Anlage 1 zur Vorlage 2016/043

Anregungen im Rahmen der Beteiligungen gem. § 3 (2) BauGB (Öffentlichkeitsbeteiligung) und § 4 (2) BauGB (Beteiligung der Träger öffentlicher Belange) zum Sachlichen Teilflächennutzungsplan „Windenergie“ (Vorlage 2016/043)

Anlage 1/07 zur Vorlage 2016/043

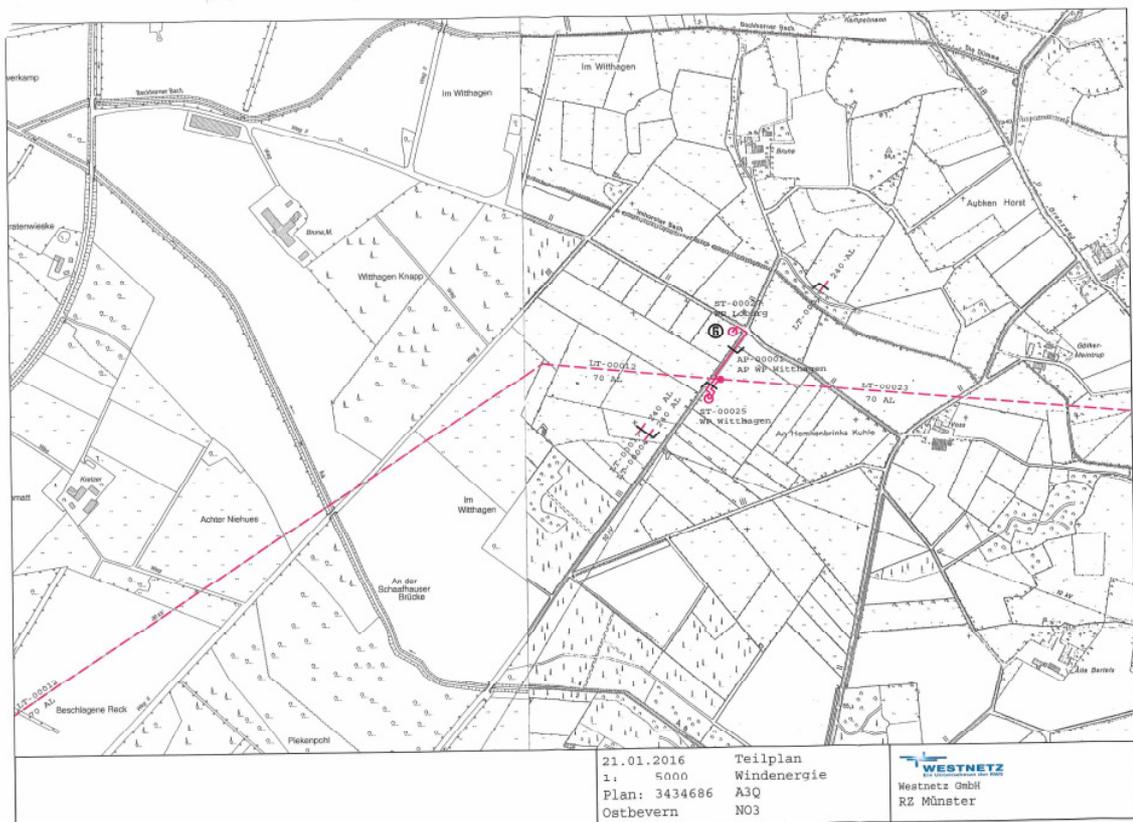
Wir weisen darauf hin, dass sich innerhalb des Bereiches NO3 eine 30-kV Freileitung unseres Versorgungsnetzes befindet. Diese Freileitung dient zur direkten Versorgung der „30/10kV Umspannanlage Ostbevern“ am Lienener Damm. Maßnahmen die den ordnungsgemäßen Bestand und Betrieb der Leitungen beeinträchtigen oder gefährden, dürfen nicht vorgenommen werden. Für den Dienstgebrauch und zur Berücksichtigung bei Ihren weiteren Planungen, übersenden wir Ihnen einen Planausschnitt, aus dem unser Leitungsbestand ersichtlich ist.
